Keuringsverslag van een elektrische laagspanning- en zeer lage spanningsinstallatie

NIET CONFORM

Straatnaam V. Van Mechelenlaan
Huisnummer 19
Busnummer
Postcode 2920
Gemeente KALMTHOUT
Land België

Controlebezoek van een huishoudelijke installatie volgens (KB 08/09/2019) - AREI Boek 1- 6.5. en 4.2.4.3.

--- GELUKVLOERS ---

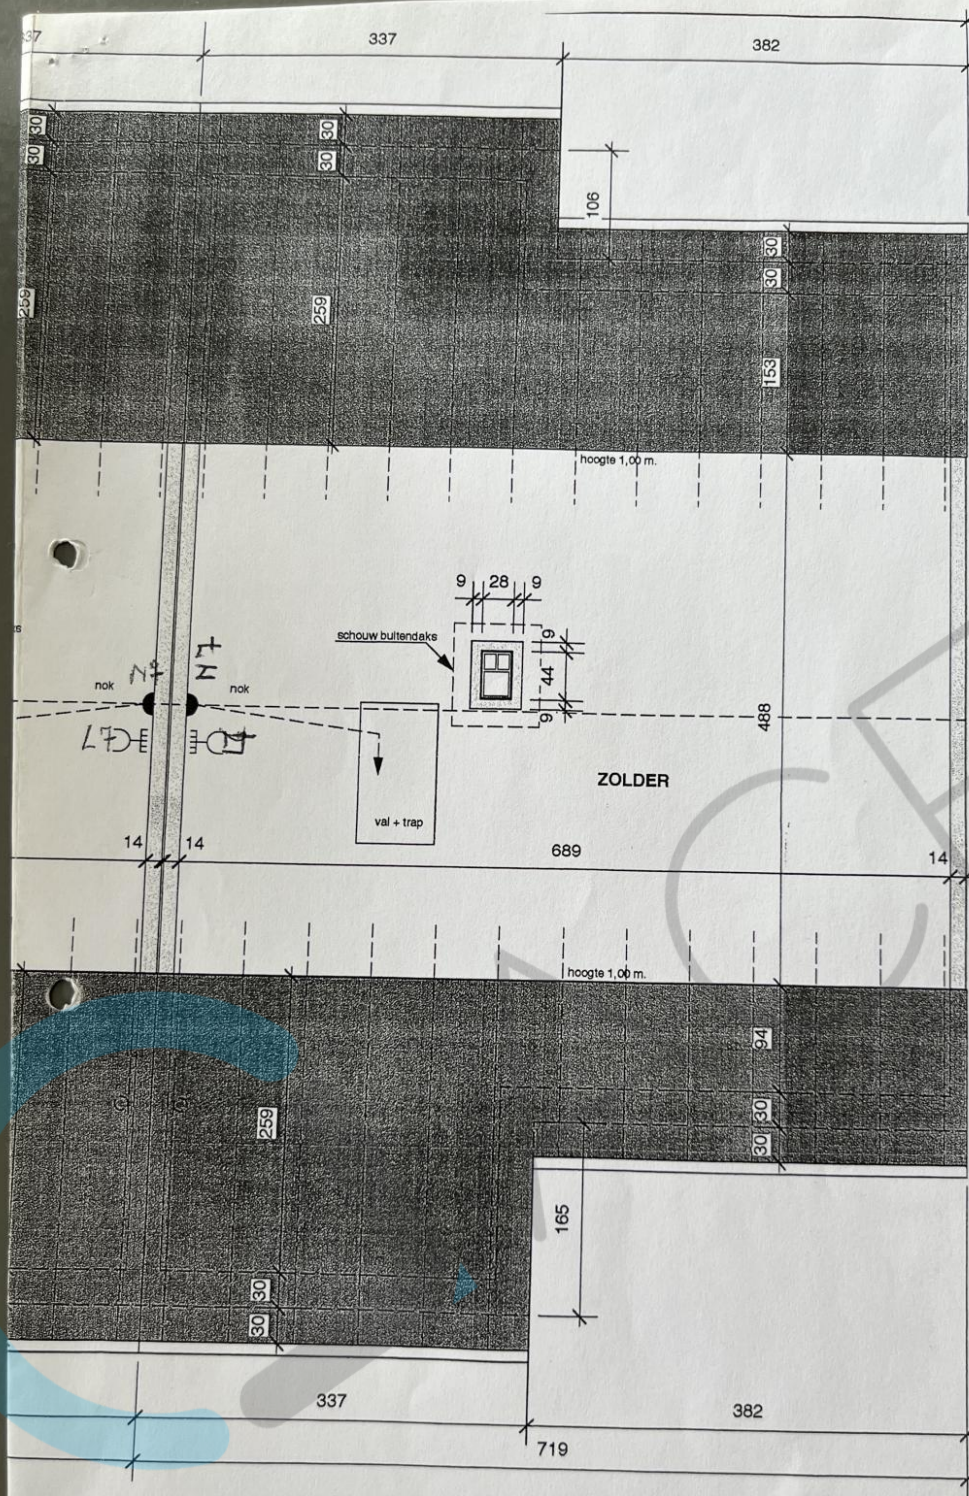
I1.02 Ééndraadschema van de installatie komt niet overeen met de werkelijkheid. (Boek 1 Afdeling 2.12 - 2.13 en 3.1.2)	Onvolledig/foutief
I1.04 Situatieschema van de installatie komt niet overeen met de werkelijkheid. (Boek 1 Afdeling 2.12 - 2.13 en 3.1.2)	Onvolledig/foutief
I1.05 Adresgegevens of gegevens installateur ontbreken of zijn onvolledig op het ééndraadsschema en/of situatieplan van de huishoudelijke elektrische installatie. (Boek 1 Afdeling 2.12 - 2.13 en 3.1.2 en 9.1.2)	En ook installatieadres
I2.03 De continuïteit van equipotentiaalverbindingen en/of beschermingsgeleiders zijn niet gewaarborgd. (Boek 1 Onderafdeling 5.3.5.3.G. en 5.4.3.5)	Niet alle stopcontacten effectief geaard
I5.14 De nominale spanning dient duidelijk vermeld te worden op een oordeelkundig gekozen plaats. (Boek 1 Onderafdeling 3.1.3.3.)	
I8.06 Wanneer een geleider met blauwe isolatie aanwezig is, moet die voor de nulgeleider gereserveerd worden indien deze aanwezig is in de betrokken stroomkring. (Boek 1 Onderafdeling 5.1.6.2.)	In bord
